**BOLETIN
DE SERVICIO**

BS 019 252

FECHA	GRUPO	NRO.	VERSIÓN	PÁGINAS
15-05-2025	252	BS 019 252	1	5
ASUNTO	Rotura en soporte y abrazadera del silenciador del tubo de escape			TIPO
				Correctivo
CHASIS INVOLUCRADOS	MODELO	VERSIÓN	DESDE	HASTA
Todos	DFL1160	VR270	Mayo 2025	-

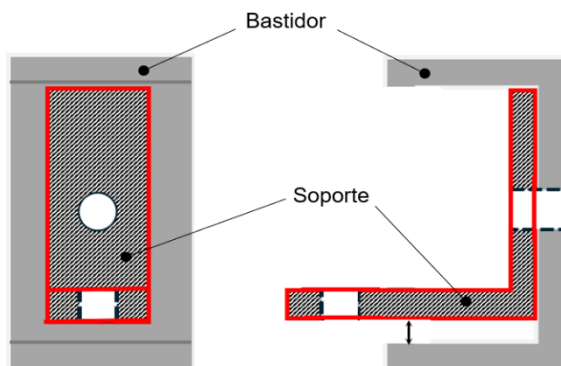
En los vehículos Dongfeng, modelos VR270 puede presentarse desprendimiento del soporte y abrazadera del silenciador del tubo de escape, debido a fractura del material por vibraciones.

Debido a la rigidez de instalación del silenciador, las piezas descritas, que fijan este componente al chasis, terminan siendo afectadas por fatiga del material, presentando evidentes roturas.

Soporte del silenciador

Abrazadera del silenciador

Montaje actual

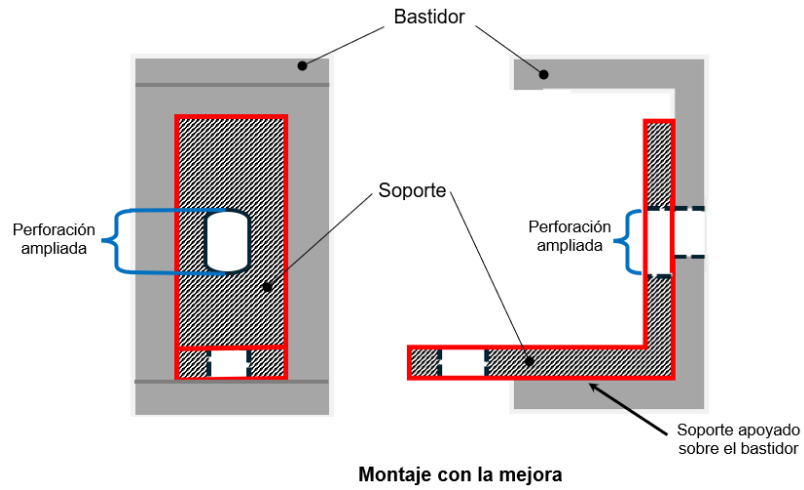
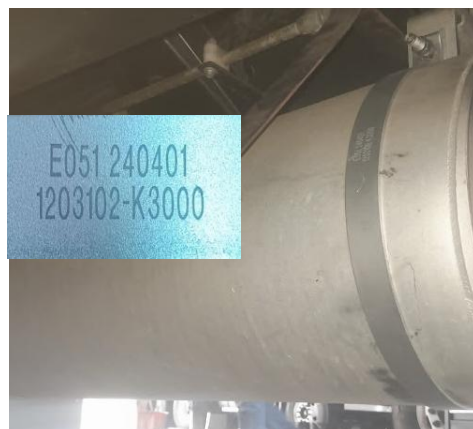
1. Reparar el soporte del silenciador.

2. Alargar la perforación del tornillo de fijación al bastidor para que el soporte descansa sobre este.

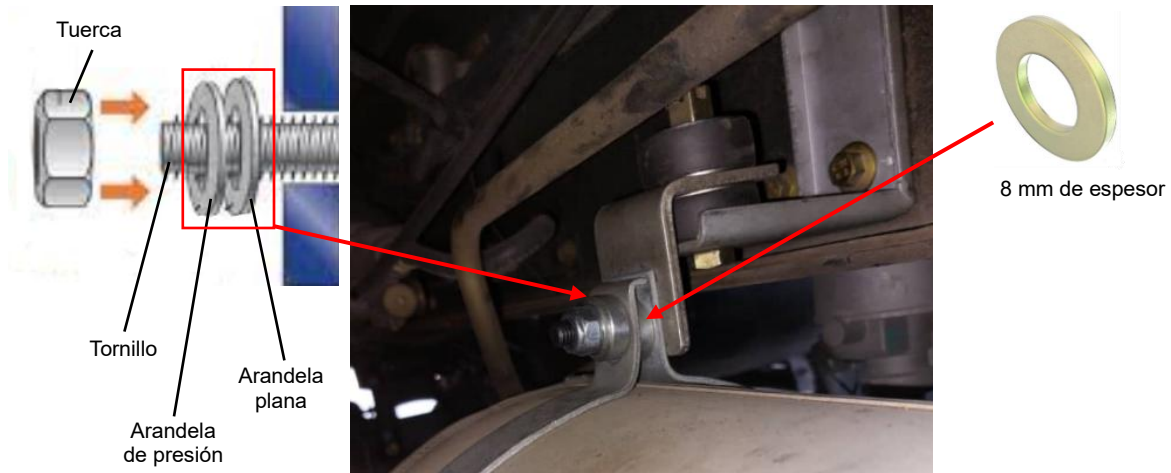
3. Sustituir la abrazadera del silenciador.

Adicionalmente colocar un espaciador de 8 mm de espesor al cierre de la abrazadera, y colocar una arandela plana y de presión al enroscar la tuerca.

Pares de Aprite

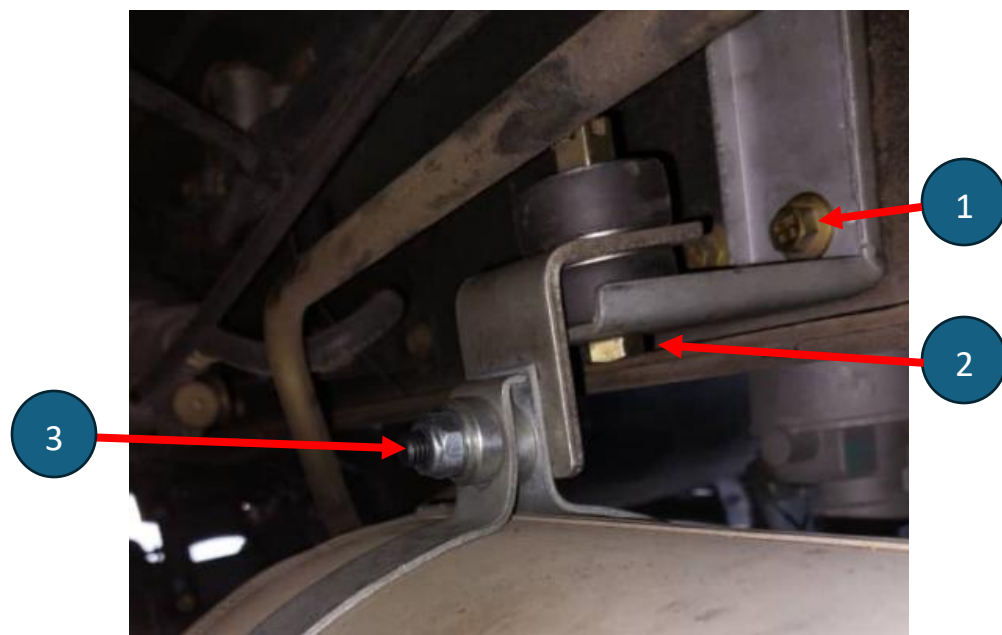
1. Tornillo de soporte al chasis: 89 Nm
2. Tornillo de unión abrazadera-soporte del silenciador: 51 Nm
3. Tornillo de abrazadera del silenciador: 19 Nm

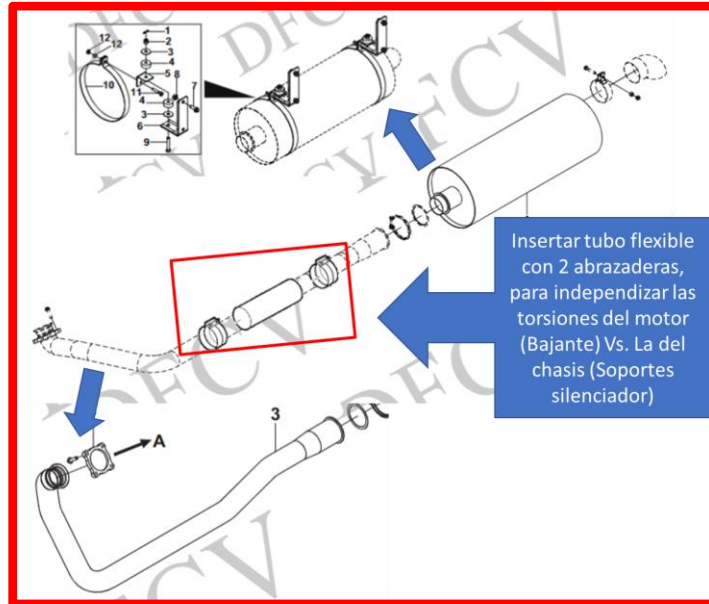
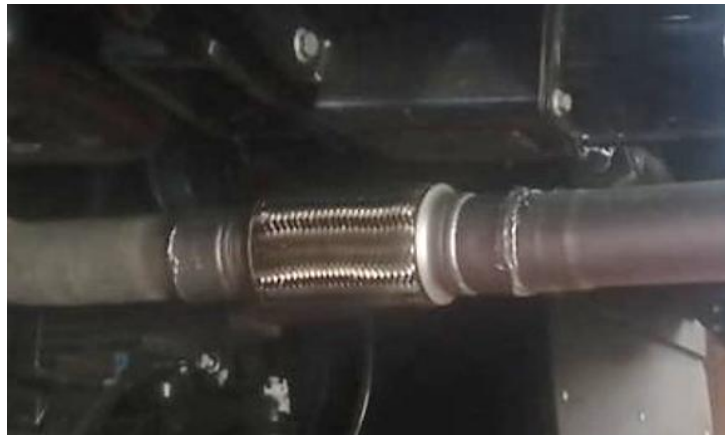
4. Colocar una sección de tubo flexible, mediante un proveedor local especialista en sistemas de escape.

Opción 1

Opción 2
